Nouveau théâtre en ville de Neuchâtel NE

Conclusions et recommandations du jury

Extrait du rapport du jury

5^e prix: Marcel Ferrier, Saint-Gall; collaborateur: T. Thaler

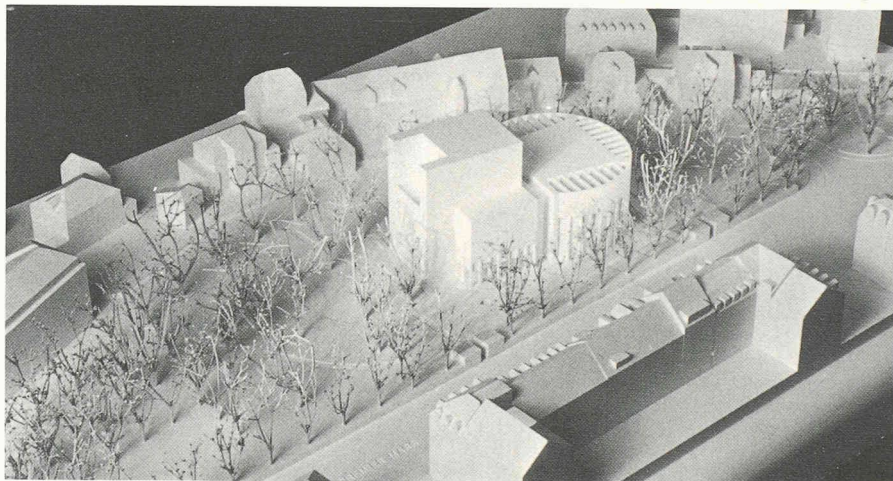
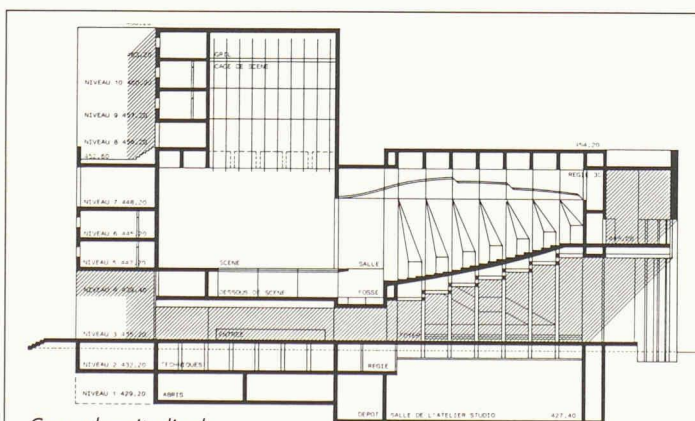
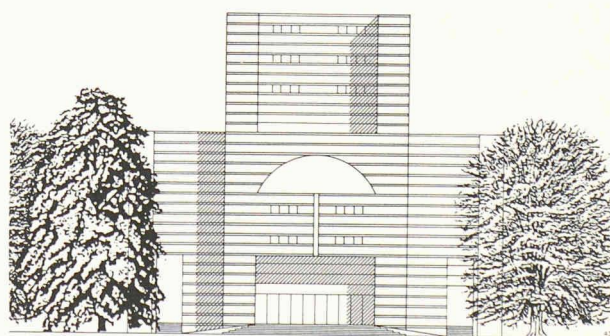
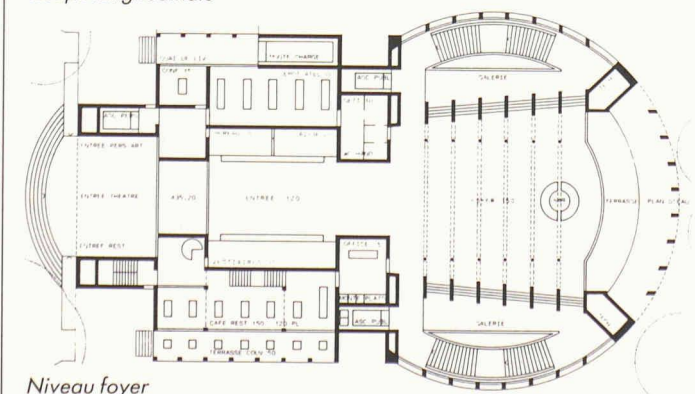
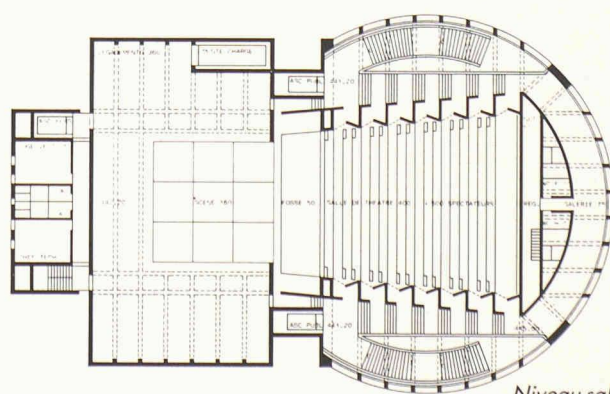
Le concurrent considère le parc dans sa globalité, entité appartenant à la ville. Il en redéfinit les limites au sud en rapport avec le bâti du XIX^e siècle par un traitement approprié d'éléments qui rythment les accès et trouvent un juste rapport avec les rues transversales au sud. Le parc, devenu une zone d'accueil pour le théâtre, prend en charge le spectateur. Le théâtre est conçu comme un objet compact et précis. Les volumes sont nets; ils se réfèrent à des formes primaires bien contrôlées et expriment sans compromission le rapport contenant-contenu. Par sa position et sa volumétrie, il devient un élément signifiant pour la ville. L'auteur a manifesté la volonté de définir un long parcours conduisant les spectateurs vers la salle de théâtre et le studio.

Le grand foyer propose de généreux accès au lieu du spectacle. Par contraste, la salle de théâtre se veut modeste dans ses dimensions et le studio, lieu de recherche souterrain, s'enterre symboliquement sous la salle. Du point de vue théâtral, le rapport scène/salle laisse à désirer: un obstacle architectural sépare les volumes de la salle et de la scène. La pente de la salle est insuffisante. Les dimensions de la scène et des dégagements sont très favorables.

La forme de salle proposée avec des parois bien structurées favorisant la diffusion des sons peut être qualifiée d'optimale du point de vue acoustique. Il en est de même du plafond suspendu qui présente en coupe longitudinale une ligne quasi

idéale. Point négatif: la faiblesse d'isolement phonique qui semble exister entre la salle et les zones latérales des dégagements et des rampes d'escalier d'accès. Cependant, malgré les points faibles qui viennent d'être signalés, ce projet présente dans son ensemble de véritables qualités acoustiques.

6^e prix : Edouard Weber, Neuchâtel; collaborateurs : M. Neuhaus, G. Galli

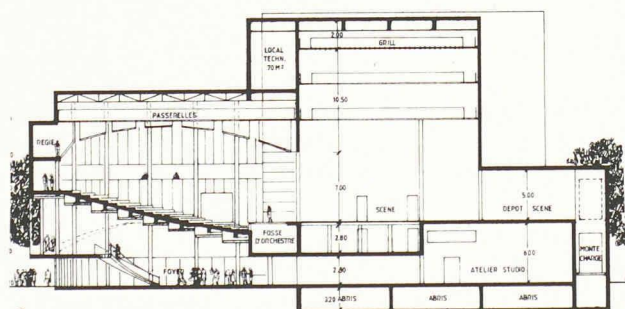
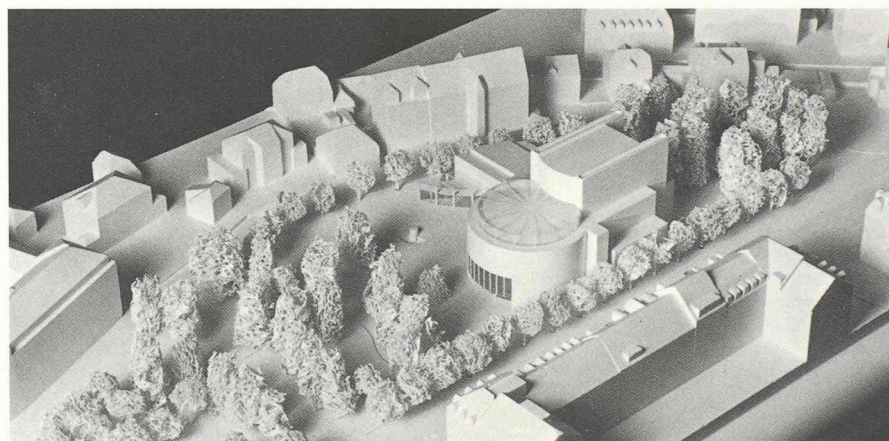
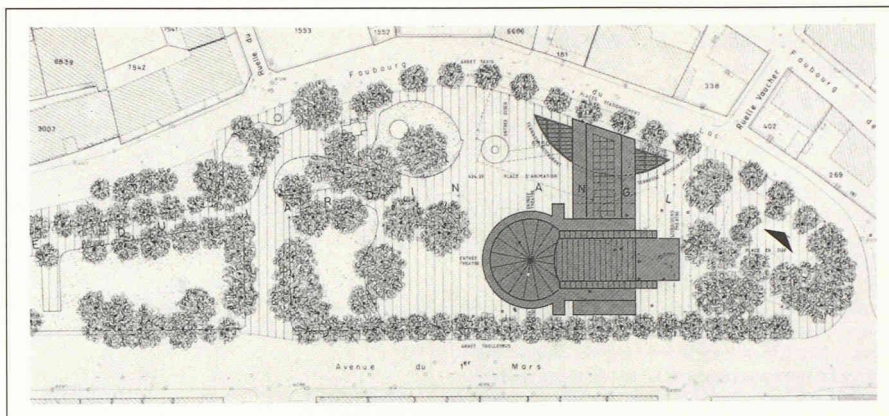
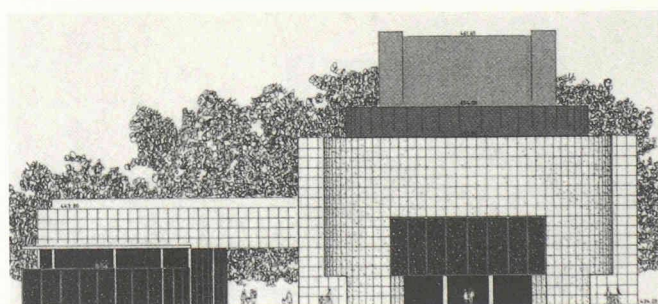
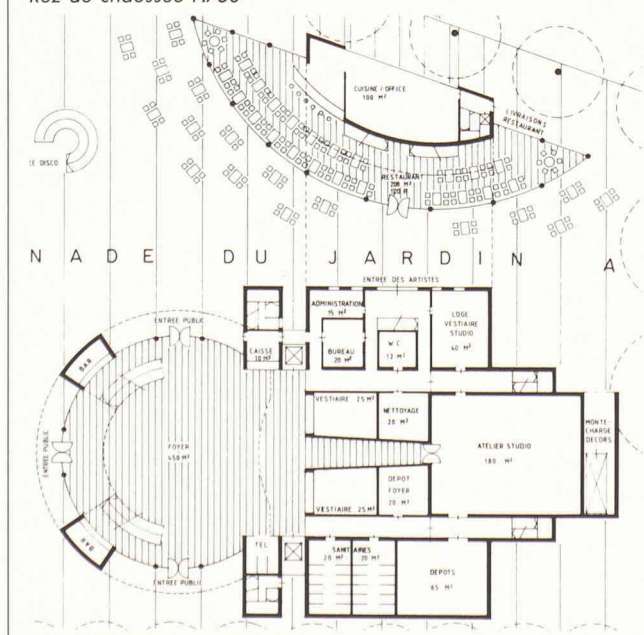
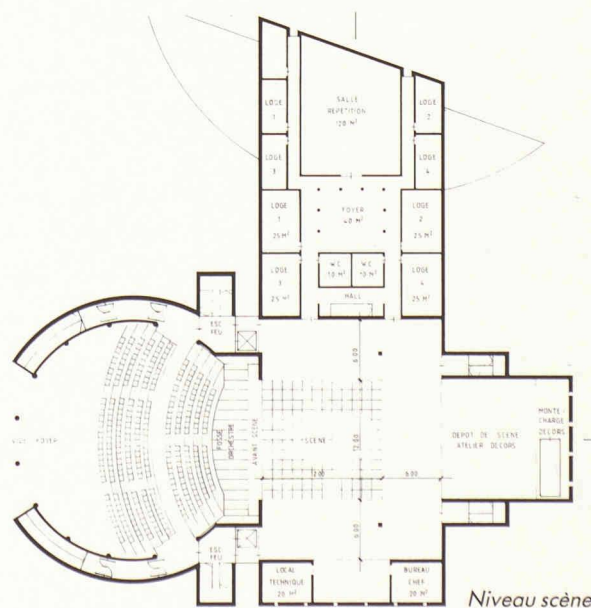
Ce projet se caractérise par une implantation forte et précise; tout en exaltant le «théâtre-objet» dans le parc, il reconnaît habilement les fronts de l'avenue du 1^{er} Mars et du Faubourg du Lac. En revanche, les limites parc et rues ne sont pas suffisamment définies. La promenade actuelle traverse le bâti et valorise le restaurant. Le jeu volumétrique est intéressant et subtil et les principales fonctions de l'édifice sont clairement exprimées. Le projet, par sa composition formelle et sa position dans le terrain, s'affiche comme un monument dans la ville.

Le hall-foyer est circulaire et généreux. L'accès à la grande salle est spatialement intéressant. L'organisation générale est simple et cohérente. On regrette l'accès des décors par monte-charge, l'absence de cheminée pour les contrepoids. L'organisation de l'étage de scène, mettant en communication le foyer, les loges, la salle de répétition, les dépôts de scène et les locaux techniques, est bien conçue.

La forme cylindrique de la salle ne représente pas une des meilleures solutions. Cependant, l'auteur propose des parois fortement structurées dans le but de neutraliser les risques de focalisations dangereuses et de favoriser les réflexions diffuses. La ligne de plafond suspendu est quasi optimale. L'emplacement de l'atelier-studio par rapport à la salle n'est pas idéal. Par contre, la salle et l'atelier-studio sont bien protégés des immissions acoustiques pouvant provenir des locaux techniques et du restaurant. Ce projet n'est pas vraiment satisfaisant en ce qui concerne l'acoustique.

7^e prix: Robert Monnier, Laurent Geninascas, Neuchâtel; collaborateur: P.-Emmanuel Schmid

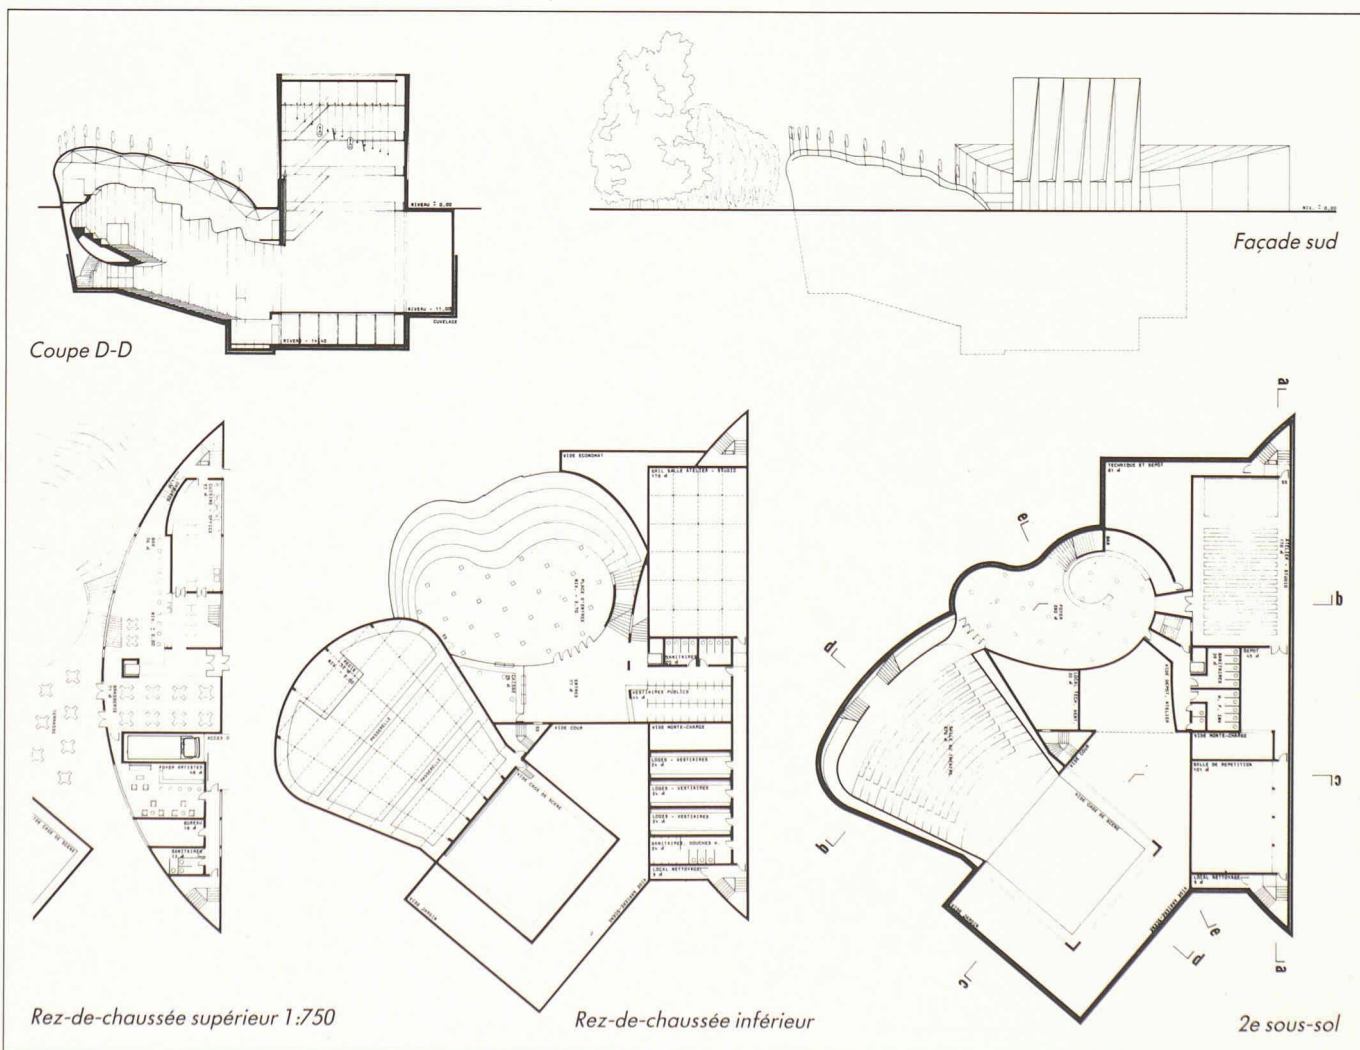
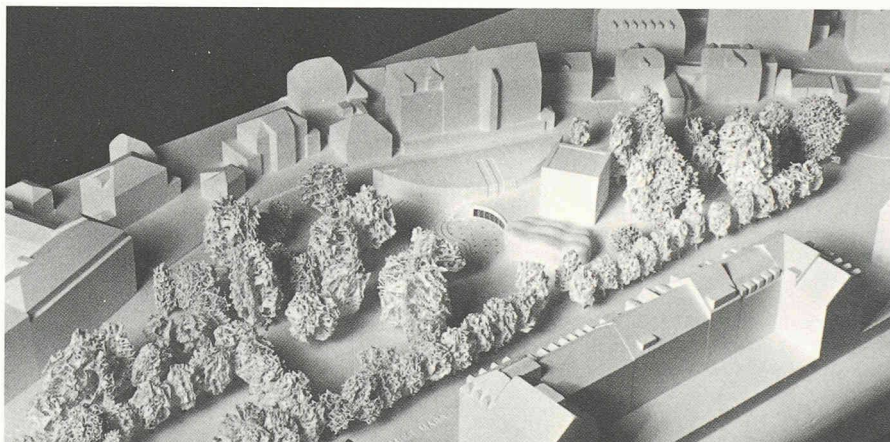
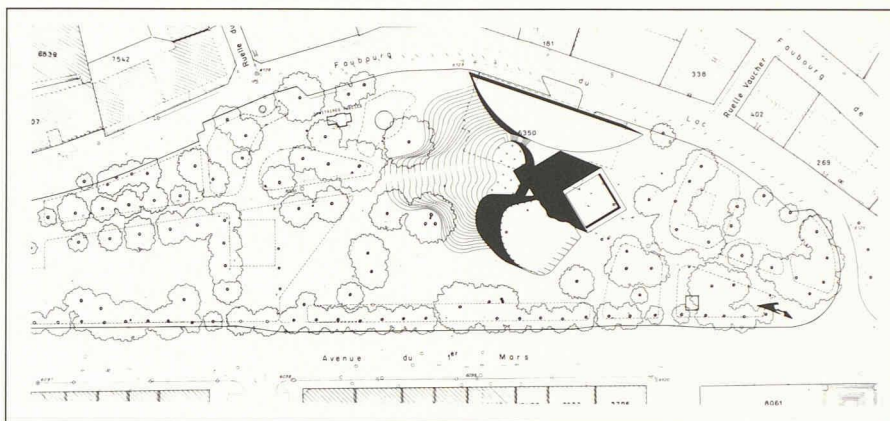
Le concurrent souhaite maintenir l'intégrité du parc en enterrant la plus grande partie du projet. Les parties qui émergent, formées d'objets volontairement contrastés, colorés, sortes d'artefacts ludiques, évoquent la mise en scène théâtrale. L'idée est agréable. Le parc garde son unité et sa force; les cheminements et les parcours sont bien traités; le traitement de l'esplanade, en dépression, réunit habilement les trois éléments, marque très précisément l'entrée de l'édifice. Malheureusement, la logique architecturale exprimée par les objets visibles ne se retrouve guère dans le bâtiment enterré. De plus, une certaine volonté de signifier à l'extérieur la spatialité intérieure semble avoir conduit l'auteur à des difficultés. Du point de vue des utilisateurs, ce projet soulève d'énormes problèmes techniques.

La forme de salle choisie peut être qualifiée de relativement bonne vue en plan, si ce n'est que les surfaces concaves proposées dans la zone arrière peuvent donner lieu à des focalisations sonores gênantes. La ligne dessinée pour le plafond suspendu n'est pas très loin de l'idéal. Ce projet se distingue également par une bonne répartition spatiale des différents locaux, puisque la salle est à l'abri de toutes interférences sonores pouvant provenir de l'atelier-studio, du restaurant, de la salle de répétition ou d'autres locaux. Ce projet mérite une appréciation acoustique positive.

8^e prix: Mario Campi, Franco Pessina, Lugano; collaborateurs: K. Möllfors, B. Graf, O. Strässle

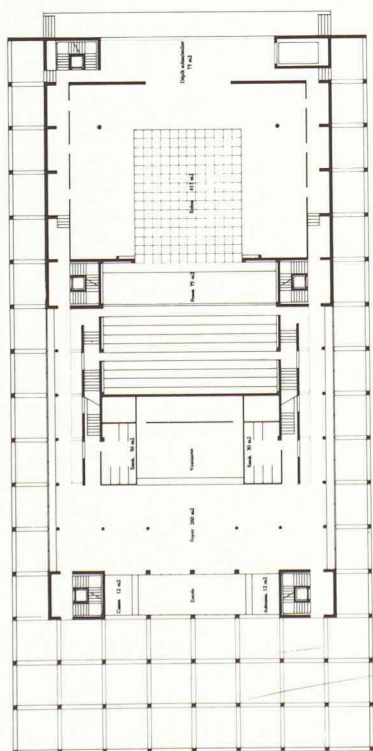
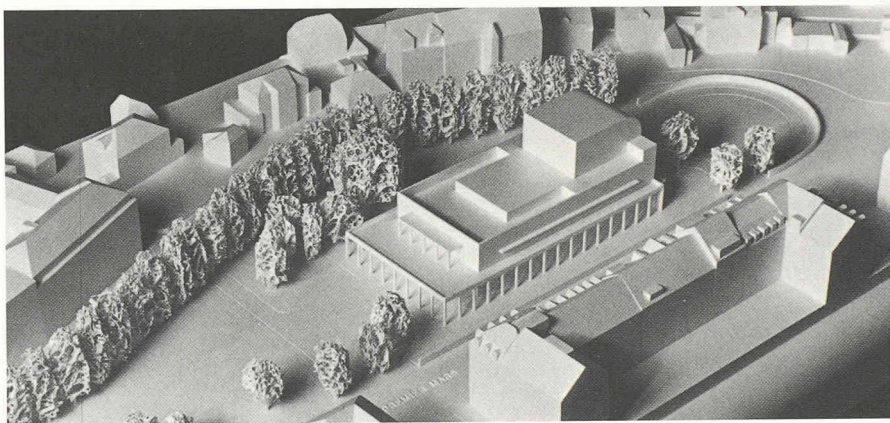
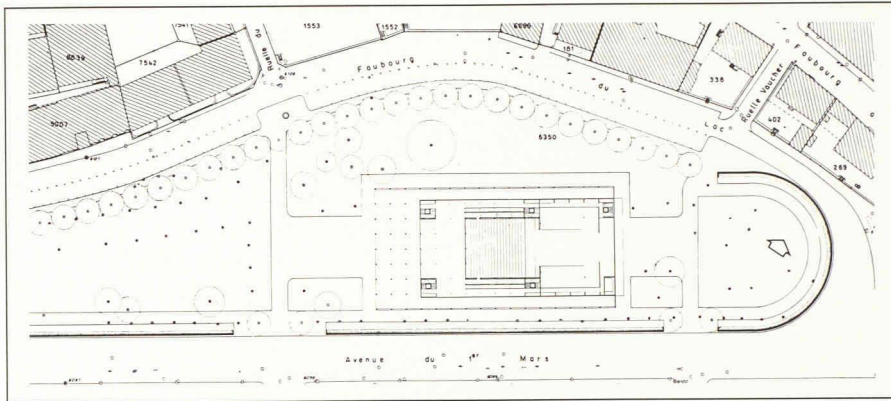
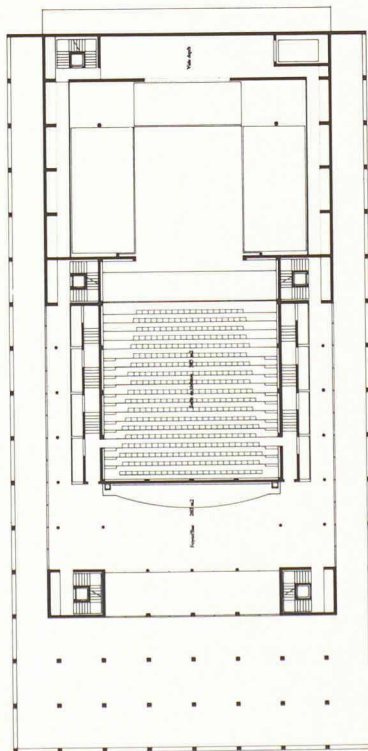
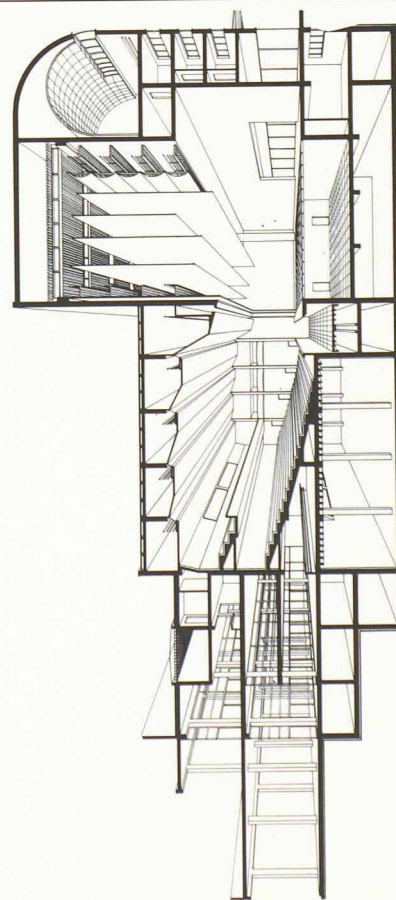
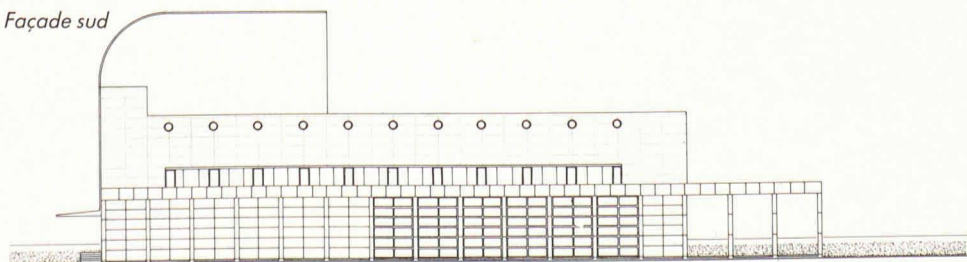
Ce projet propose une modification complète du parc; il définit la limite de l'avenue du 1^{er} Mars par la construction d'un mur et l'aménagement d'un parcours. La limite de l'ancien rivage est soulignée par une rangée d'arbres. Par son implantation et sa volumétrie, l'édifice est rattaché au bâti du XIX^e siècle. Si cette démarche est traitée avec logique, on peut regretter que l'élément parc perde son identité comme élément tampon entre les deux tissus. Le traitement de la partie est du parc, malgré sa précision géométrique, n'a pas de sens, ni de contenu. L'expression volumétrique est sobre et élégante. Un grand espace extérieur couvert forme la zone d'entrée et se poursuit sur les côtés longitudinaux du bâtiment, donnant ainsi à l'ensemble une grande cohérence. Le système porteur est simple et logique. Le rapport scène/salle est assez bon, mais la pente des gradins est insuffisante et l'arrière-scène peu généreux. La liaison de la scène avec le foyer et les loges laisse à désirer.

La salle ne pose pas de problèmes particuliers. Toutefois, la forme linéaire des parois latérales dans leur partie inférieure, ne favorise pas la diffusion des sons sur la zone d'écoute. La ligne choisie pour le plafond suspendu n'est pas idéale. L'atelier-studio risque d'interférer acoustiquement avec la salle. La situation choisie pour le restaurant n'est pas des meilleures. La salle et l'atelier-studio sont bien protégés des immissions sonores extérieures. Ce projet présente des qualités acoustiques.

1^{er} achat: Patrick Mestelan, Bernard Gachet, Lausanne: collaborateurs: S. Müller, M.-P. Zufferey

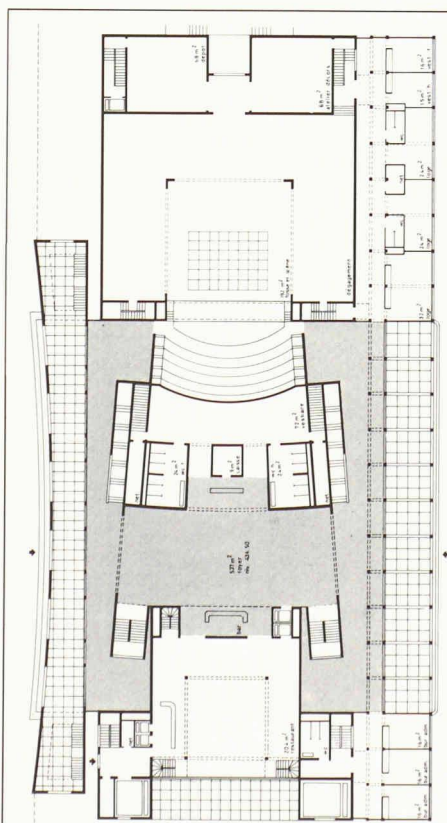
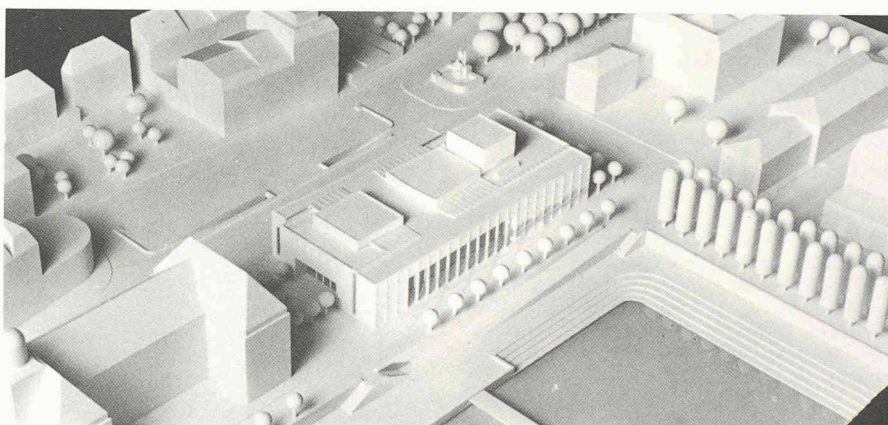
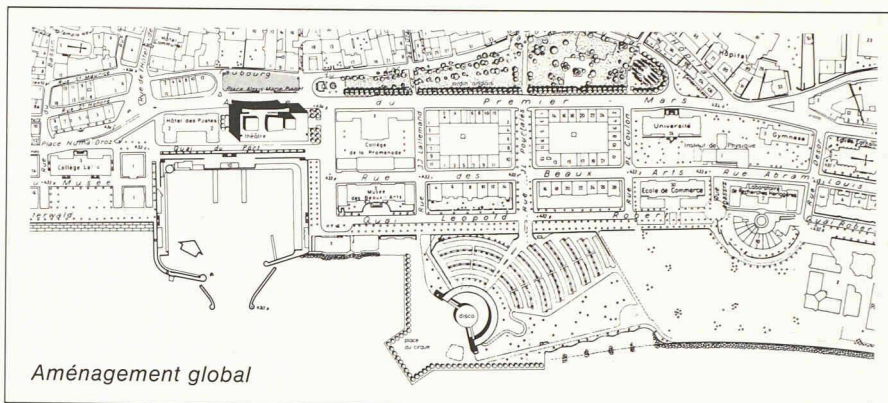
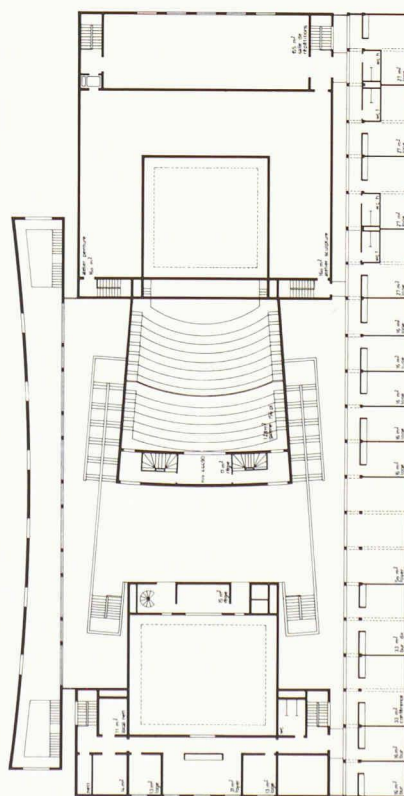
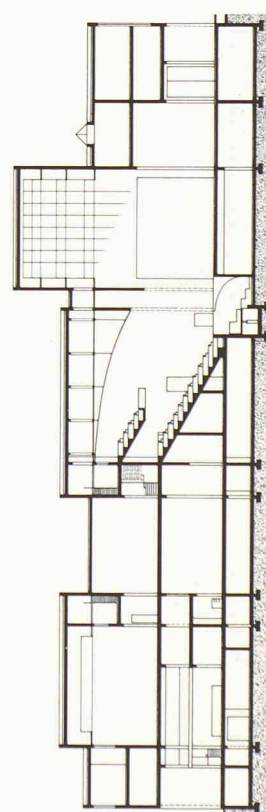
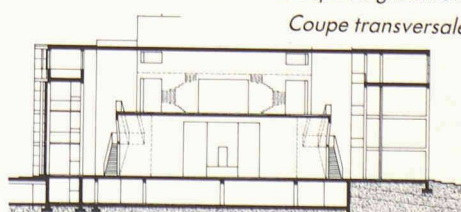
Le concurrent propose le maintien du Jardin anglais dans une intégrité qu'il n'a jamais connue. Dans cette logique, la Rotonde est démolie, un pavillon de petite dimension est construit. Au plan urbanistique, la proposition de construire à la Place du port est intéressante: le comblement de ce «trou urbain» entre dans la logique du tissu du XIX^e siècle. Tout en reconnaissant la grande qualité de cette proposition architecturale, on peut se demander si sa volumétrie trouve son juste rapport avec l'environnement bâti et si cet endroit est bien la place pour un théâtre: d'autres fonctions, plus ouvertes, plus en rapport avec le lac, permettraient une volumétrie différente, plus malléable, plus transparente aussi. Quoiqu'il en soit, le projet n'a pas convaincu le jury; d'autres concurrents ont prouvé qu'il était possible d'instaurer un dialogue réussi entre un théâtre et le Jardin anglais. Il n'en reste pas moins que le projet est cohérent et bien étudié.

En plan, la salle est convenable, en principe. Cependant, ses parois latérales non structurées ne favorisent pas suffisamment les réflexions sonores diffuses. Le plafond suspendu donne lieu à des focalisations indésirées. Très favorable acoustiquement est l'emplacement relatif des différents locaux. Avec quelques corrections mineures ce projet pourrait pleinement satisfaire.
